応用試験棟のフード及び連続溶解試験設備に関する記載の見直しについて

国立研究開発法人日本原子力研究開発機構
核燃料サイクル工学研究所 環境技術開発センター

応用試験棟の管理区域給排気系統に関する記載の見直しについて

第 2 ウラン系廃棄物貯蔵施設の管理区域給排気系統図に関する記載の見直しについて

図3)-4 焼却施設液体廃棄物処理フローシート

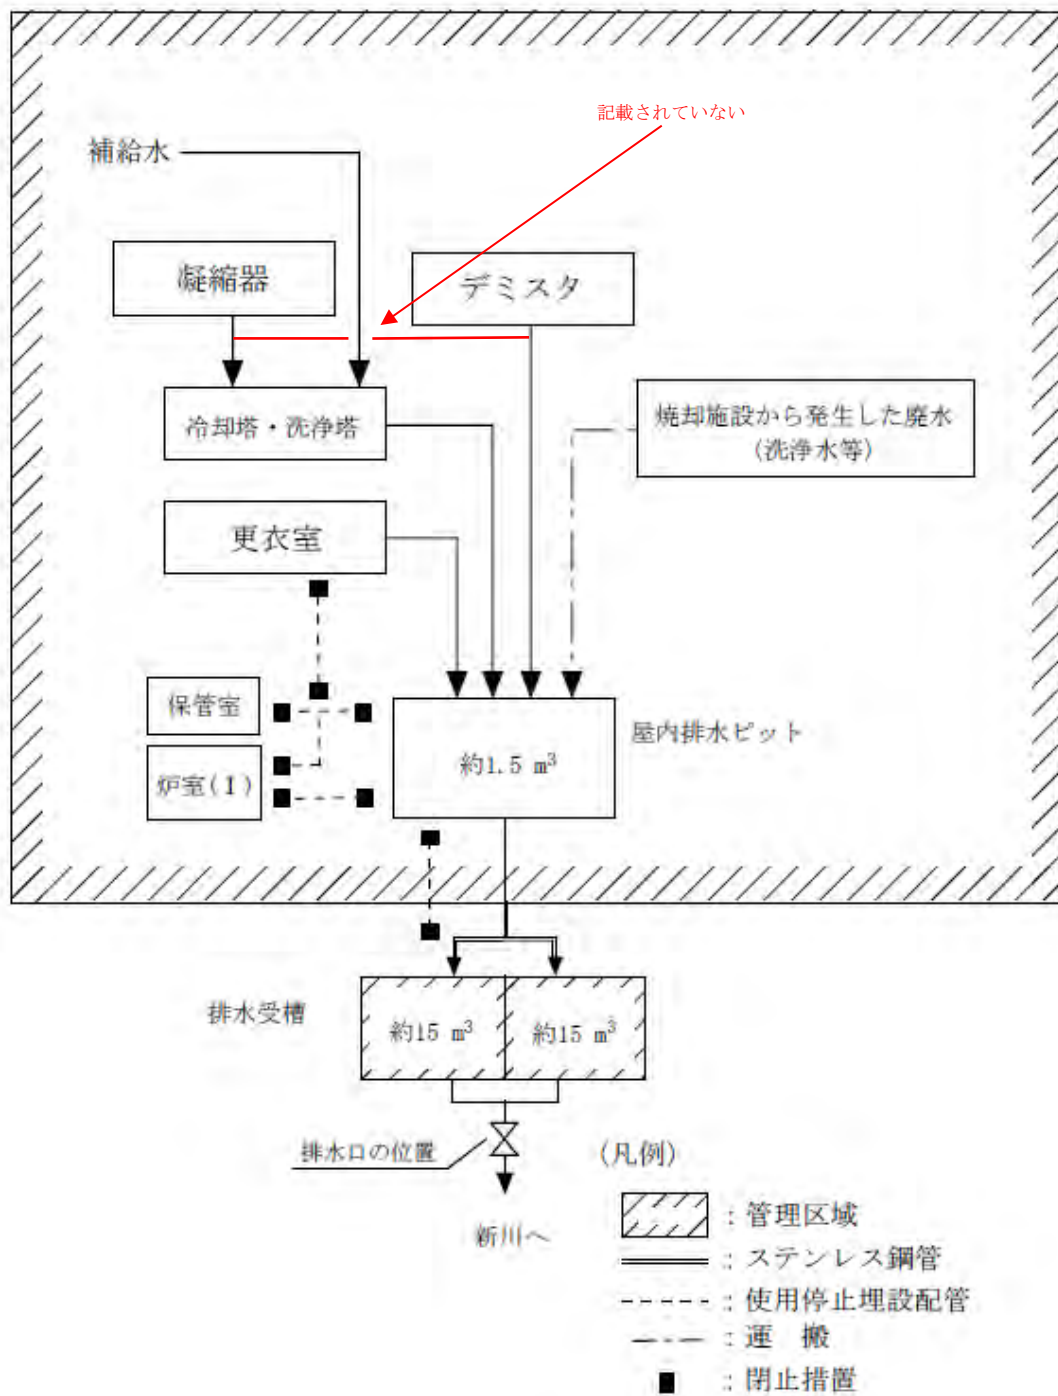
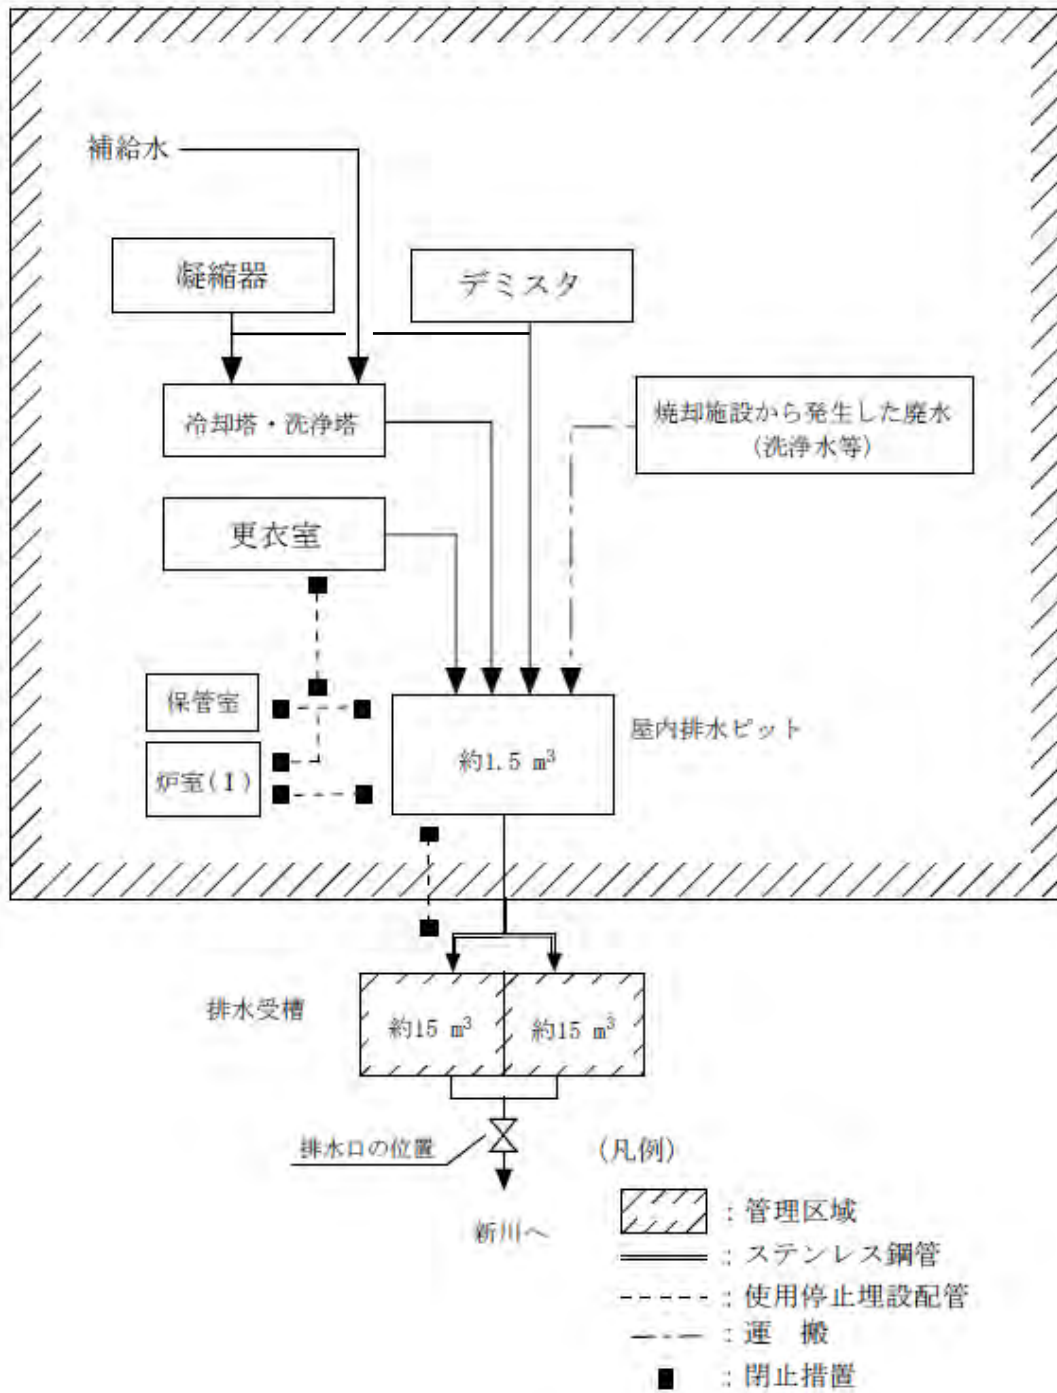
- 本文図面 図 3)-4 「焼却施設液体廃棄物処理フローシート」において、デミスタ及び凝縮器から発生したドレン水の処理ラインの移送経路を追加する。

不整合が生じた経緯について確認したところ、現在の図面の形式（図 3）に記載方法を改めているのは平成 19 年度の使用許可申請（平成 20 年 3 月 7 日申請、平成 20 年 6 月 18 日

当該ドレン水処理ラインは、デミスタ及び凝縮器から発生したドレン水を、一般公害物質を除去するための排気ガス処理設備である冷却塔及び洗浄塔又は屋内配水ピットへ送水するための系統である。

図 9-2-1 液体廃棄物処理フローシート

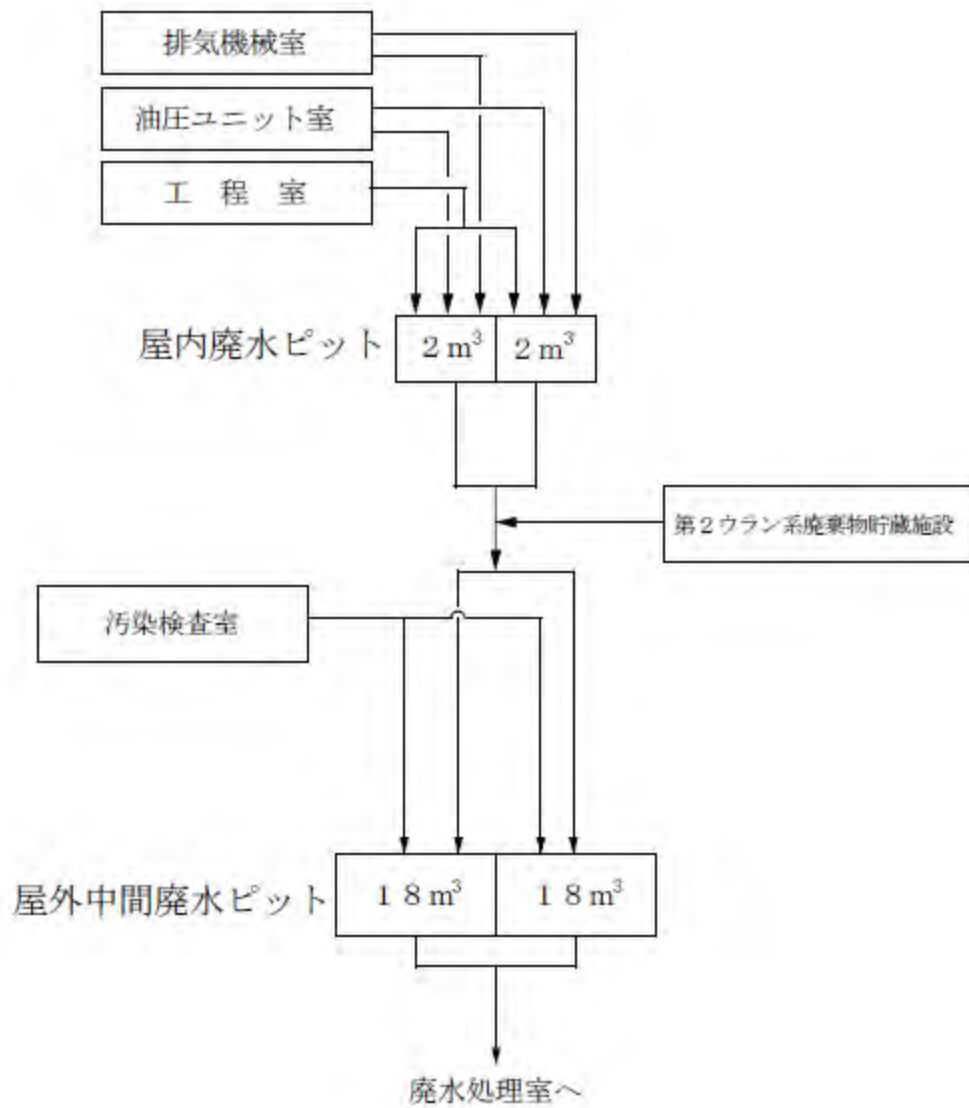
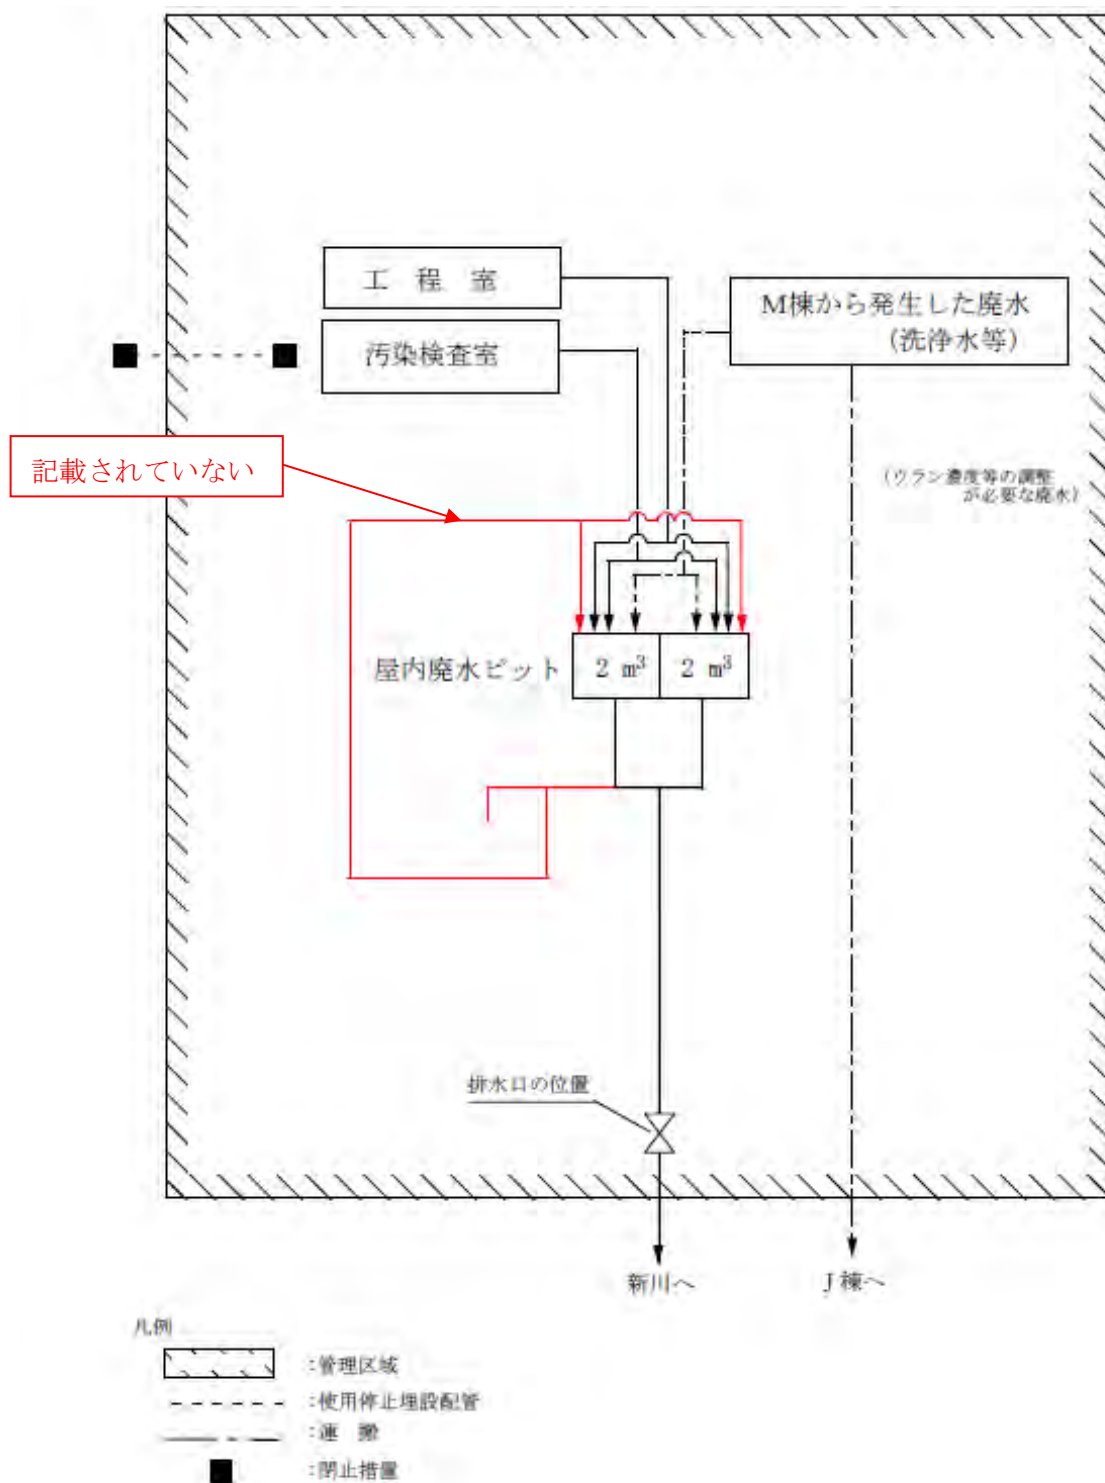
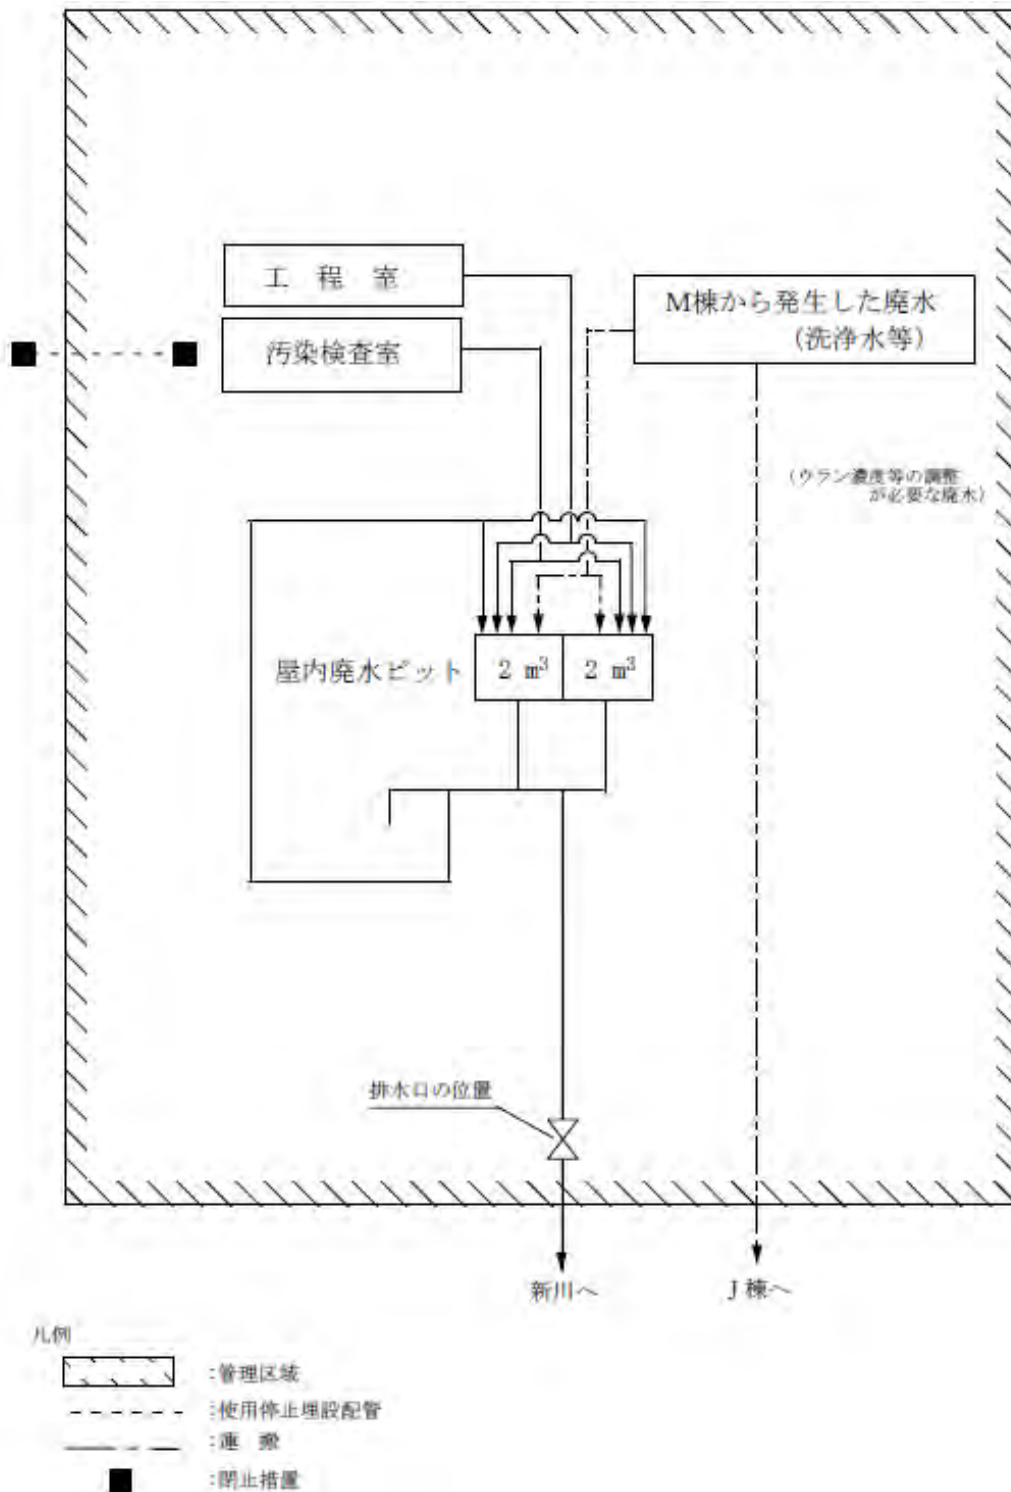
本文図面 図 9-2-1 「液体廃棄物処理フローシート」において、液体廃棄物系統への循環ラインの追加である。

不整合が生じた経緯について確認したところ、M棟を設置するための使用許可申請（平成 9 年 9 月 30 日申請、平成 9 年 10 月 9 日許可）では、当該サンプリングポートの記載はあった(図 1)が、循環ラインの記載はなかった。平成 15 年度の変更申請（平成 15 年 3 月 27 日申請、平成 15 年 4 月 22 日許可）にて、行政相談の結果、それまで記載していたアクセサリ（ポンプ、バルブ等）の記載は不要との見解を得ており、各工程から屋内廃水ピットまでの系統を示した図とした（図 2）。

当該循環ラインは、屋内廃水ピットに貯留した廃水を攪拌またはピット間移送を行うためのものであり、廃棄施設の一部として、「使用施設等の位置、構造及び設備の基準に関する規則」第 24 条に対する適合性を要求される設備ではあるが、屋内廃水ピット内廃水におけるサンプリング等の放出に関する作業を補完するための系統であり、「水中の放射性物質の濃度を低減できるよう、使用施設等において発生する放射性廃棄物を処理する能力」を担保する設備ではない。また、配管については、竣工時の通水試験で水が漏れないことを確認しており、材質も SUS 製であり、「排水設備は、排液が漏れにくい構造とし、排液が浸透しにくく、かつ、腐食しにくい材料を用いること」を満足することから安全上の問題はないと判断している。

図1 J棟1階放射線測定機器配置図

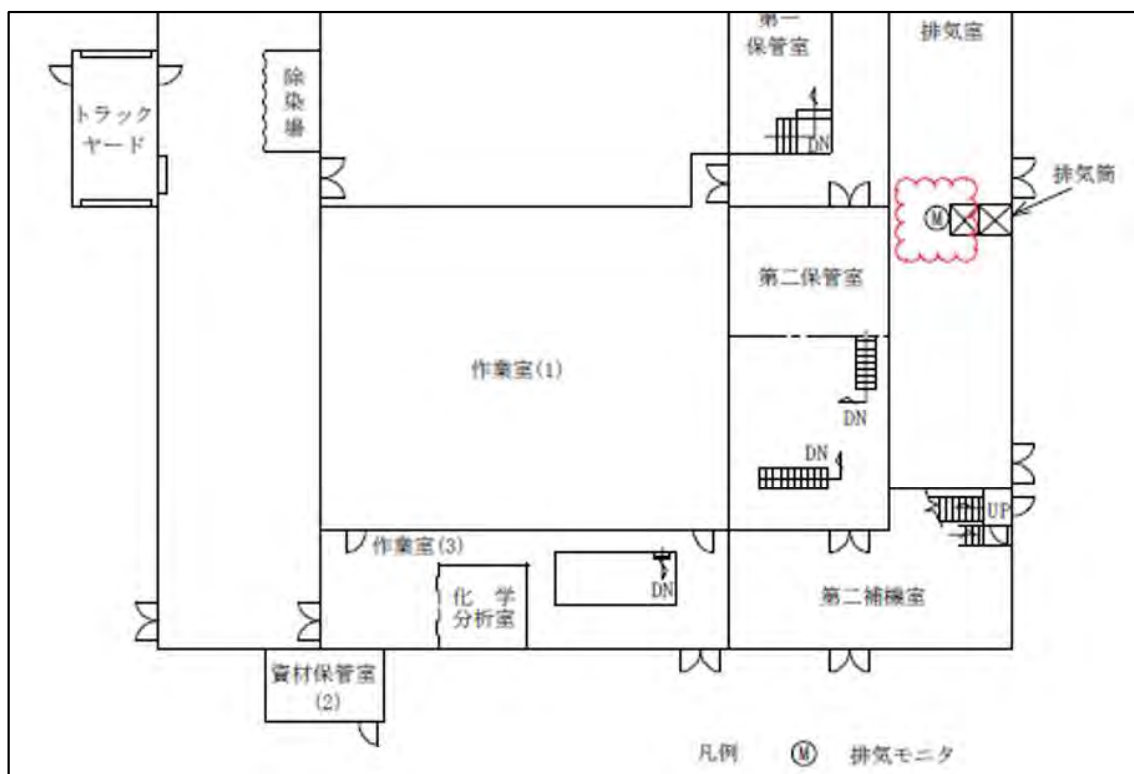
申請書本文に記載のある J 棟排気モニタの設置場所について、本文 7-3 項の共通設備、添付資料 24.監視設備及び「J 棟 1 階放射線測定機器配置図」の記載に加えて、「J 棟 1 階主要機器配置図」に記載を追加する。

後述のとおり、使用施設等の位置、構造及び設備の基準の観点から安全上問題ないと判断できることから、申請書本文に記載のある J 棟排気モニタの設置場所について、添付資料「J 棟 1 階放射線測定機器配置図」に記載のある設置場所（図 1）に合わせ、「J 棟 1 階主要機器配置図」に記載を追加することが妥当であると判断のもと、現物と申請書との不整合を解消するための記載の適正化として申請を行うこととした。
